AMENDEMENT

ONDERWERP	Omgevingsplan Den Herd: Zijgevel oostkant t.b.v. borging privacy
DATUM	7 juli 2026
INGEDIEND DOOR	CDA, VVD
NAAR AANLEIDING VAN	Agendapunt 10.2 R26.036 TAM-omgevingsplannen Den Herd en Petrusschool

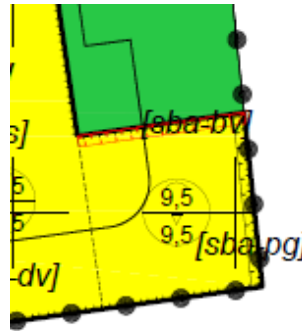
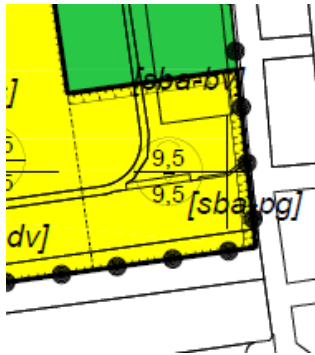
1. Het 3^e beslispunt te wijzigen in:
3. Het 'TAM-omgevingsplan hoofdstuk 22a Burg. Goossensstraat 48 Bladel (voorm. Petrusschool)' vast te stellen met inachtneming van de wijzigingen uit de Nota van zienswijzen.
2. Het 4^e beslispunt toe te voegen:
4. Het 'TAM-omgevingsplan hoofdstuk 22b Emmaplein 4 Bladel (voorm. Den Herd)' (26.09865) gewijzigd vast te stellen met inachtneming van de wijzigingen uit de Nota van zienswijzen, en met inbegrip van de volgende wijzigingen:
 - a. De verbeelding p.1 gewijzigd vast te stellen door:

te wijzigen in

zodat balkons aan de oostzijde niet zijn verboden.
